密閉形ニッケル・水素蓄電池

正 誤 票

平成 25 年 9 月 1 日作成

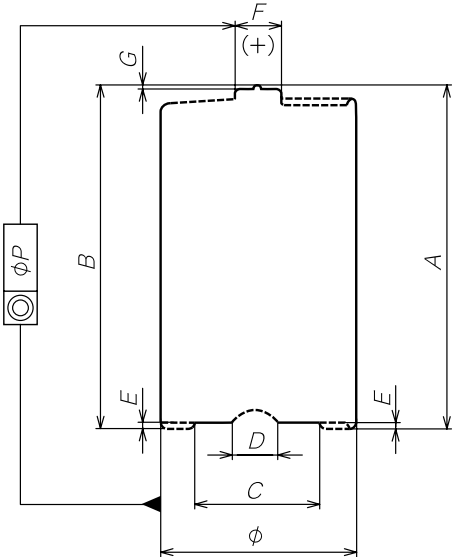
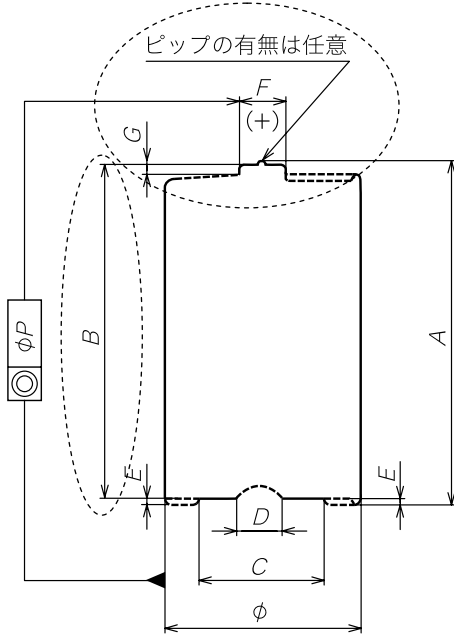
区分	位置	誤	正
本体	表 2 寸法の C 欄	最大	最小
	図 3	B 及び G の引き出し線が誤り 	B 及び G の引き出し線を修正 “ピップの有無は任意”を追加  ( 訂正箇所)
附属書 JA	(I) JIS の規定の箇条番号及び題名の 6 寸法欄 の (IV) JIS と国際規格との技術的差異の箇条ごとの評価及びその内容の箇条ごとの評価欄	追加	変更 (別添)

区分	位置	誤	正
附属書 JA	(I) JIS の規定の箇条番号及び題名の 6 寸法欄の (IV) JIS と国際規格との技術的差異の箇条ごとの評価及びその内容の技術的差異の内容欄	JIS C 8515 に適合することを追加。	<i>B</i> 及び <i>G</i> の引き出し線を正しく修正した。 (別添)
	(I) JIS の規定の箇条番号及び題名の 6 寸法欄の (V) JIS と国際規格との技術的差異の理由及び今後の対策欄	互換性のある乾電池を明確にするため国内規格の参照先を追記	国際規格の作図誤りを修正。 引き出し線の修正を IEC へ提案予定。 “Optional pip” の追加記載も IEC へ提案予定。 (別添)
